第 三 案：「變更歸仁都市計畫（公共設施用地專案通盤檢討）」案

【附錄】專案小組初步建議意見

附表 1 「變更歸仁都市計畫（公共設施用地專案通盤檢討）」變更內容綜理表

附圖 1 變 2-3 案專案小組意見修正後示意圖

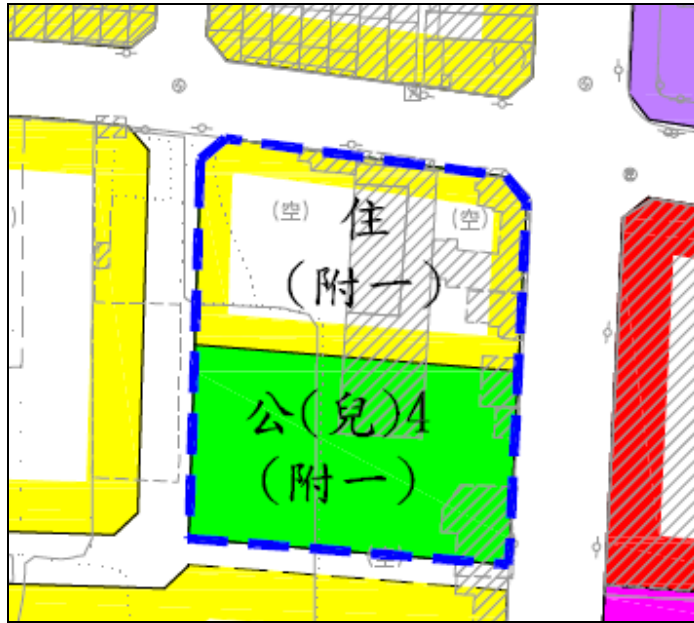
編號	變更位置	變更內容		變更理由	備註	專案小組初步建議意見
		原計畫	新計畫			
1	計畫年期	民國 115 年	民國 125 年	配合全國國土計畫目標年，修訂為民國 125 年。		建議准照公展草案通過。
2-1	公 2 用地	公園用地 (公 2) (3.11 公頃)	住宅區(附一) (2.15 公頃) 公園用地(兼供滯洪池使用)(附一) (公滯 1) (附一) (0.61 公頃) 道路用地(附一) (0.35 公頃)	1. 公 2 經檢討與體、公 1、公(兒)8 服務圈範圍重疊，故予以解編。 2. 惟本案變更範圍面積大於 2 公頃，依「出流管制計畫書與規劃書審核監督及免辦認定辦法」相關規定，配合地形於東側新增劃設公園用地(兼供滯洪池使用)。 3. 考量重劃配地及工程接管需求，新增劃設 6 公尺道路用地。	1. 變更案第 2-1 案至第 2-12 案應以跨區市地重劃方式辦理整體開發。 2. 於內政部審議通過後應依平均地權條例相關規定，先行擬具市地重劃計畫書，送經市地重劃主管機關審核通過後，再檢具主要計畫書、圖報由政部逕予核定實施。	建議准照公展草案通過。
2-2	公(兒)1 用地及周邊道路用地(含人行步道使用)	鄰里公園兼兒童遊樂場用地 (公(兒)1) (0.29 公頃) 人行步道用地 (0.05 公頃)	住宅區(附一) (0.26 公頃) 道路用地(附一) (0.03 公頃) 道路用地(附一) (0.05 公頃)	1. 公(兒)1 經檢討與體、公 1 服務圈範圍重疊，故予以解編。 2. 考量重劃配地及工程接管需求，北側及南側 4 公尺人行步道拓寬為 6 公尺計畫道路。		建議准照公展草案通過。
2-3	公(兒)2 用地及周邊道路用地(含人行步道使用)	鄰里公園兼兒童遊樂場用地 (公(兒)2) (0.19 公頃) 人行步道用地 (0.04 公頃)	住宅區(附一) (0.09 公頃) 兒童遊樂場用地(附一) (兒 1) (附一) (0.10 公頃) 廣場用地(兼供道路使用)(附一) (0.04 公頃)	1. 考量區位適宜性，公(兒)2 服務範圍可涵蓋計畫區北側周邊住宅區，故部分解編、部分保留並調整名稱為兒童遊樂場用地。 2. 變更範圍內現況有既成道路穿越，為維持原有通行功能，西側及南側 4 公尺人行步道調整為廣場用地(兼供道路使用)。		建議修正後通過(詳附圖 1)。 1. 新計畫兒童遊樂場用地維持「鄰里公園兼兒童遊樂場用地(公兒 2)」名稱，以保留重劃工程設計之彈性。 2. 考量重劃配地、工程接管需求及交通可及性，東側 8 公尺計畫

編號	變更位置	變更內容		變更理由	備註	專案小組 初步建議意見
		原計畫	新計畫			
						道路北段部分(4M 人行步道北界以北部分)併同納入重劃範圍辦理。 3. 變更範圍內現況有既成道路(大光街 10 巷)穿越，考量東側 8 公尺計畫道路北段部分開闢後即可取代原有既成道路之功能，西側及南側 4 公尺人行步道用地尚無調整為廣場用地(兼供道路使用)之必要性。另廢除將影響二側土地所有權人指定建築線及進出動線之權益，故予以維持原計畫，剔除重劃範圍。 4. 有關東側 8 公尺計畫道路之南段部分，考量大仁街 422 巷之現有巷道具替代功能，惟現有

編號	變更位置	變更內容		變更理由	備註	專案小組 初步建議意見
		原計畫	新計畫			
						巷道寬度僅4公尺，且經意願調查結果有部分計畫道路南側土地所有權人不同意計畫道路解編，爰維持原計畫。 5. 如土地所有權人於大會前出具擬將現有巷道拓寬為8公尺之同意文件，並取得擬調整計畫道路路段兩側土地所有權人同意文件，於兼顧原有道路通行功能及路口交通安全，再提請大會討論將東側8公尺計畫道路之南段部分予以廢除之可行性。
2-4	公(兒)3用地及周邊道路用地(含人行步道使用)	鄰里公園兼兒童遊樂場用地(公(兒)3)(0.27公頃)	住宅區(附一)(0.27公頃)	公(兒)3 經檢討與體、公1服務圈範圍重疊，另南側4公尺人行步道廢除尚不影響道路系統完整性及兩側土地指定建築線權益，故予以解編。		1. 建議修正後通過(詳附圖2)。 2. 南側4公尺人行步道用地現況仍有通行需求，且廢除後將影響二側土
		人行步道用地(0.02公頃)	住宅區(附一)(0.02公頃)

一、變 2-3 案：有關公（兒）2 東側計畫道路之南段是否配合現有巷道予以調整，因迄未接獲土地所有權人檢具現有巷道（大仁街 422 巷）拓寬為 8 公尺及

擬調整計畫道路之路段兩側土地所有權人同意文件，故該路段維持原計畫。

附圖 4 變 2-6 案專案小組意見修正後示意圖

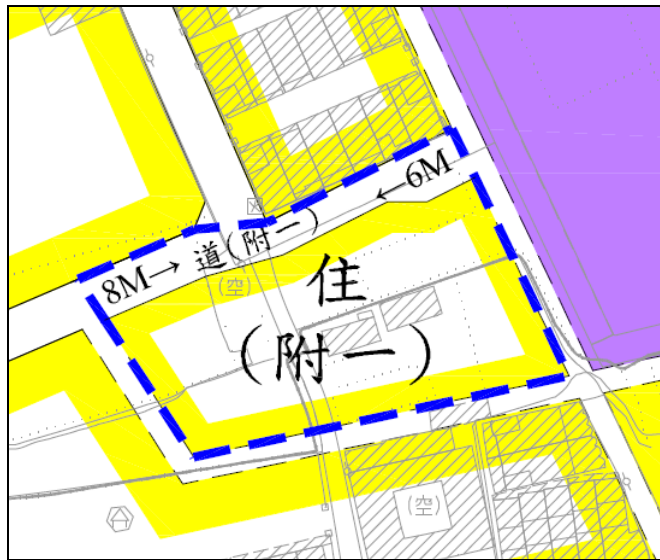
編號	變更位置	變更內容		變更理由	備註	專案小組 初步建議意見
		原計畫	新計畫			
						地指定建築線權益，故維持原計畫，剔除重劃範圍。
2-5	公(兒)4 用地	鄰里公園兼兒童遊樂場用地(公(兒)4) (0.30公頃)	住宅區(附一) (0.15公頃) 兒童遊樂場用地(附一) (兒2)(附一) (0.15公頃)	考量區位適宜性，公(兒)4服務範圍可涵蓋計畫區西側周邊住宅區，故部分解編、部分保留並調整名稱為兒童遊樂場用地。		1. 建議修正後通過(詳附圖3)。 2. 新計畫兒童遊樂場用地維持「鄰里公園兼兒童遊樂場用地(公兒4)」名稱，以保留重劃工程設計之彈性。
2-6	公(兒)5 用地及周邊道路(含人行步道使用)	鄰里公園兼兒童遊樂場用地(公(兒)5) (0.32公頃) 人行步道用地(0.02公頃) 道路用地(0.06公頃)	住宅區(附一) (0.30公頃) 道路用地(附一) (0.02公頃) 道路用地(附一) (0.02公頃) 住宅區(附一) (0.05公頃) 道路用地(附一) (0.01公頃)	1. 公(兒)5經檢討與體、公1、公(兒)4服務圈範圍重疊，另西側8公尺計畫道路廢除尚不影響道路系統完整性及兩側土地指定建築線權益，故予以解編。 2. 考量重劃配地及工程接管需求，南側4公尺人行步道拓寬為8公尺計畫道路。		1. 建議修正後通過(詳附圖4)。 2. 以500公尺等距離服務圈檢核，經檢核後計畫區西側尚有部分住宅聚落未能涵蓋，故部分保留維持鄰里公園兼兒童遊樂場用地(公兒5)，部分解編為住宅區。 3. 考量道路系統完整性及聯外交通可及性，將南側8公尺計畫道路往西

編號	變更位置	變更內容		變更理由	備註	專案小組 初步建議意見
		原計畫	新計畫			
						延伸至現況已開闢路段，併同納入重劃範圍辦理。
2-7	公(兒)6用地及周邊道路(含人行步道使用)	鄰里公園兼兒童遊樂場用地(公(兒)6)(0.25公頃) 人行步道用地(0.02公頃) 道路用地(0.10公頃)	住宅區(附一)(0.25公頃) 住宅區(附一)(0.02公頃) 道路用地(附一)(0.10公頃)	1. 公(兒)6經檢討與體、公1、公2服務圈範圍重疊，另北側4公尺人行步道廢除尚不影響道路系統完整性及兩側土地指定建築線權益，故予以解編。 2. 考量重劃配地及工程接管需求，西側及南側未開闢8公尺計畫道路併同納入重劃範圍取得開闢；另考量西側8公尺計畫道路北段僅部分未開闢，考量道路系統完整性及重劃可行性，併同納入重劃範圍取得開闢。		建議准照公展草案通過。
2-8	公(兒)7用地及周邊道路(含人行步道使用)	鄰里公園兼兒童遊樂場用地(公(兒)7)(0.22公頃) 人行步道用地(0.01公頃) 道路用地(0.02公頃)	住宅區(附一)(0.21公頃) 道路用地(附一)(0.01公頃) 道路用地(附一)(0.01公頃) 道路用地(附一)(0.02公頃)	1. 公(兒)7經檢討與體、公2、公(兒)8服務圈範圍重疊，故予以解編。 2. 考量重劃配地及工程接管需求，北側4公尺人行步道拓寬為6公尺計畫道路，並配合劃設迴車道；北側未開闢8公尺計畫道路併同納入重劃範圍取得開闢。		1. 建議修正後通過(詳附圖5)。 2. 考量交通安全，迴車道予以增設道路截角。
2-9	公(兒)8用地及周邊道路(含人行步道使用)	鄰里公園兼兒童遊樂場用地(公(兒)8)(0.38公頃) 人行步道用地(0.02公頃)	住宅區(附一)(0.22公頃) 兒童遊樂場用地(附一)(兒3)(附一)(0.16公頃) 廣場用地(兼供道路使用)(附一)(廣(道))(附一)(0.02公頃)	1. 考量區位適宜性，公(兒)8服務範圍可涵蓋計畫區南側周邊住宅區，故部分解編、部分保留並調整名稱為兒童遊樂場用地。 2. 考量重劃配地及進出需求，西側4公尺人行步道調整為廣場用地(兼供道路使用)。		1. 建議修正後通過(詳附圖6)。 2. 考量重劃配地及工程接管需求，將住宅區調整至東側，並將南側鄰接住宅區部分之8公尺計畫道路納入重劃範圍併同取得開闢。
